水庫集水區保育治理工程生態檢核表 主表(1/2)

工程名稱 (編號)	108 及 109 年度石門水庫集水區加強 非點源污染削減設施推動	設計單位	禾騰技術有限公司]			
工程基本資料	工程期程	108年1月24日至109年12月15日 (整體委辦計畫期程)	監造廠商					
	治理機關	經濟部水利署北區水資源局 營造廠商 宏大工程有限公司						
	基地位置	地點:桃園市 復興區村						
	工程緣由目的	本計畫透過評估增設非點源污染削減設施,研擬非點源改善策略,於農耕地規劃草溝、植生滯留槽等降低非點源污染之低衝擊開發(Low Impact Development, LID)措施, 運用農地排水路規劃,將初期暴雨逕流匯集至合適之設施內,透過沉降、過濾及吸附等作用,減少外流至農田外溝渠逕流水量及污染物濃度,彌補因土地利用而造成之非點源衝擊,達成水質改善、減少沖蝕土砂入庫、生態營造等多功能目標。						
	工程類型	□自然復育、□坡地整治、□溪流整治、□清淤疏通、□結構物改善、■其他						
	工程內容	低衝擊開發設施 (LID): 草溝、植生滯留槽						
	預期效益	□保全對象(複選): □民眾(□社區□學校□部落□□) □產業(□農作物□果園□□□) □ ○ ○ ○ ○ ○ ○ ○ ○ ○ ○ ○ ○ ○ ○ ○ ○ ○						
核	起訖時間	民國 108 年 1 月 24 日至民國 108 年 3 月 29 日						
定階	生態評估	進行之項目:■現況概述、□生態影響、□保育對策						
段		未作項目補充說明:			P-01			
	起訖時間	民國 108 年 3 月 30 日至民國 108 年 4 月 23 日						
	團隊組成	■是□否有生態專業人員進行生態評析 D-						
	生態評析	進行之項目: ■現場勘查、□生態調 響預測、□生態保育措施研擬	查、■生態關	褟注區域圖、□生態影	附表 D-02			
設		未作項目補充說明:			D-03			
計階	民眾參與	■邀集關心當地生態環境之人士參與:[[□環保團體 ■	熟悉之當地民眾	附表 D-04			
段		□否,說明:						
		進行之項目: ■由工程及生態人員共	同確認方案	、□列入施工計畫書

附表 C-01 施工團隊與環境保護計畫

附表 C-03 生態專業人員現場勘查紀錄表

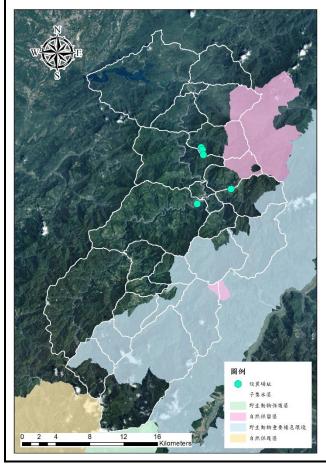
□施工削 ■施工中 □完工後	
勘查日期	民國 108 年 4 月 24 日	填表日期	民國 108 年 4 月 25 日	
紀錄人員	周冠汶	勘查地點	復興區石門水庫集水區	
人員	單位/職稱	參與勘查事項		
		設計廠商協助說明工程內容與提供工程相關 基本資料		
周冠汶	禾騰技術有限公司/正工程師	工程生態評析	、協助執行檢核機制	
卓村順	桃園市復興區雪霧鬧生態保育 協會/理事長	集水區生態環境議題關心、在地居民及農民		
現勘意見		處理情形回覆		
(卓村順)		(禾騰技術有限公司)		
1. 施作場址	上應避免干擾農地果樹生長。		,施工時將注意周遭果樹,避免 農作物生長。
